レガシィ、インプレッサ、フォレスターのリコールについて

平成18年12月7日

平成18年12月7日、富士重工業株式会社より、国土交通省にレガシィ、インプレッサ、フォレスターのリコールを届け出いたしました。

改善箇所説明図

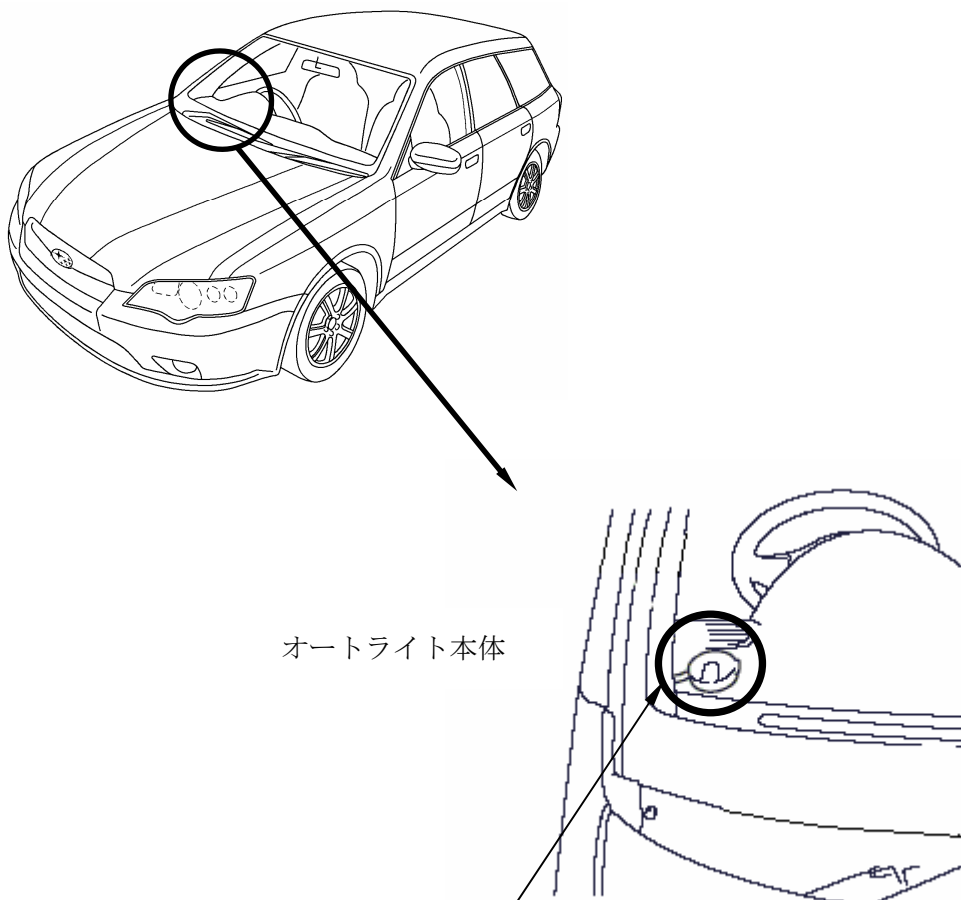
基準不適合発生箇所

オプションとして装着される前照灯を自動的に点灯作動させる装置（オートライト）を放電灯式前照灯（H I D）付きの車両に装着した場合において、電気回路が不適切なため、自動照射方向調整装置（オートレベライザ）が正常に作動しないおそれがある。

改善内容

全車両、電気配線に対策用の配線を追加する。
